工程指示 / 要求簡箋(E.I.)

工程指示編號：EI / 0567 / 19

工程名稱：觀塘裕民坊

工程項目：幕牆 加工注意事項

名稱	SD中企(外凹)	制圖	邱紅	2018.12.21	修改	A
材料	X85548	復核	謝永林	2019.01.02	日期	2019.01.25
顏色	EC-DG-S332054 (3塗)	批准			圖號	SD-ML01

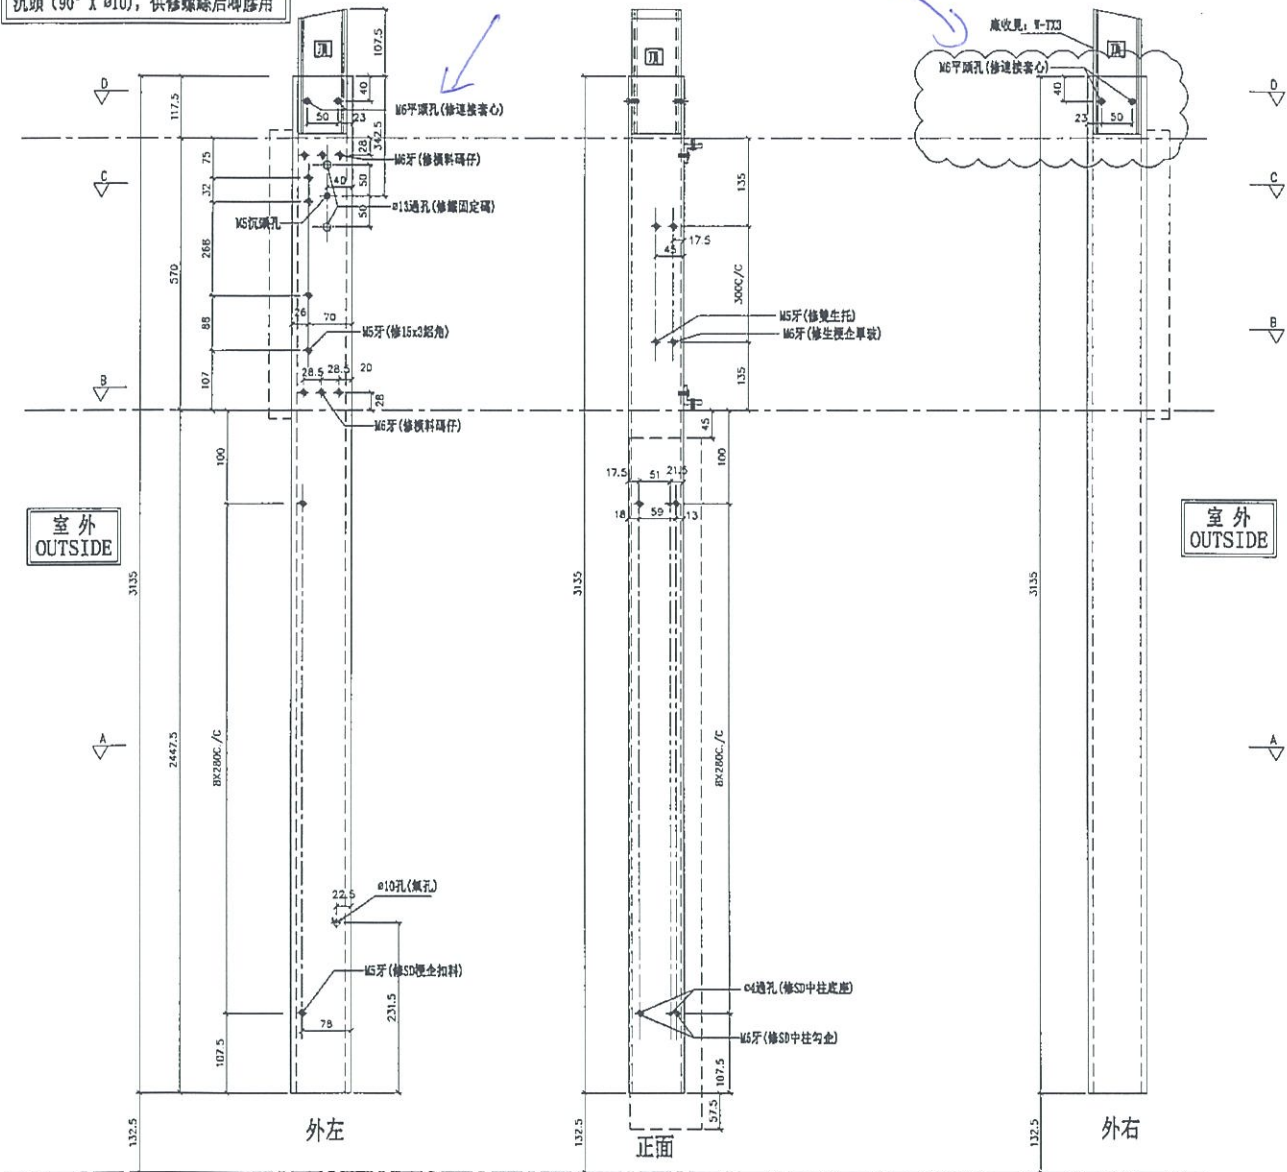
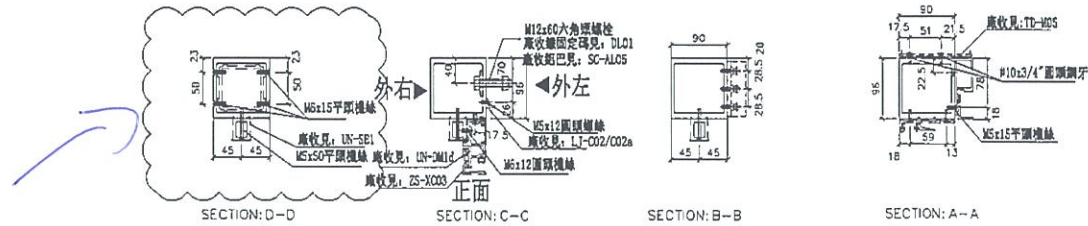
請查看附頁， 趟門企套芯位置修錯螺絲

按加工圖，此位見光應修平頭螺絲

請加工時留意

做開漏牙頭螺絲孔。

修左心位置

1粒平頭 1粒圓頭

*注意:
螺絲鑽平頭孔事宜, 請留意M5及3/16"要
沉頭(90° X Ø10), 供修螺絲后膠膠用
